Störgeräusche vom AES/EBU Interface im Slave-Betrieb

Schema-Ausschnitt des AES/EBU Interface 1.864.170.00. Nach dem Umbau heisst die Baugruppe 1.864.170.81 (d.h. Änderungs-Index "81").

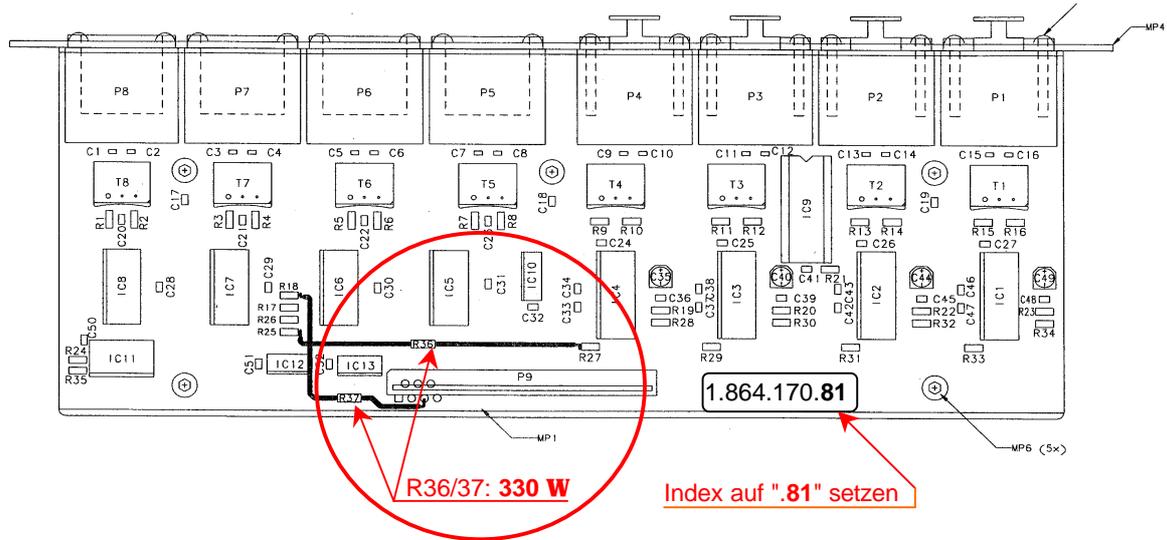
Das optionale AES/EBU Interface 1.864.170.00 kann hörbare Knack-, Prassel- oder sonstige Störgeräusche erzeugen, wenn es in einer Maschine im Slavebetrieb arbeitet. Das Interface der Mastermaschine arbeitet immer ohne Probleme. Besonders häufig tritt das Phänomen beim letzten (in einer Kette von z.B. drei) Geräten auf. Mit folgendem Vorgehen kann das Problem vollständig gelöst werden. Als Vorsichtsmaßnahme wird empfohlen, alle Maschinen umzurüsten.

1. *Gerät vom Netz trennen.* Ausbauen des AES/EBU Interface. Der Zugang erfolgt von der Maschinen-Oberseite her. Demontieren Sie die obere Abdeckung des Gerätes. Diese ist mit 6 Innensechskantschrauben befestigt.
2. Das AES/EBU Interface ist nun frei zugänglich und kann durch Lösen der vier Schrauben (IS-Schraubendreher Nr. 2) von hinten demontiert werden. Lösen sie die Flachkabel-Steckverbindung auf dem AES/EBU Interface durch vorsichtiges Ziehen. Die beiden "fliegend" verdrahteten Widerstände R36 und R37 (1 k Ω) werden ersetzt durch 330 Ω (57.10.1331). Dadurch wird die Flankensteilheit des Clocks verbessert. Bitte ändern Sie den Aufkleber 1.864.170.00 von Hand (z.B. mit wasserfestem Filzschreiber) auf 1.864.170.81; dies ist für spätere Identifikation der Baugruppe wichtig.

Position der Widerstände R36 und R37 auf dem AES/EBU Interface Board 1.864.170.81

- Das Board kann wieder eingebaut und angeschlossen werden. Es sind keine weiteren Einstellungen nötig. Führen Sie einen kurzen Funktionstest durch, das heisst, prüfen Sie den AES/EBU-Ein- und -Ausgang durch einen kurzen Aufnahme- bzw. Wiedergabe-Test. Nach der Montage der oberen Abdeckung ist die Reparatur beendet.
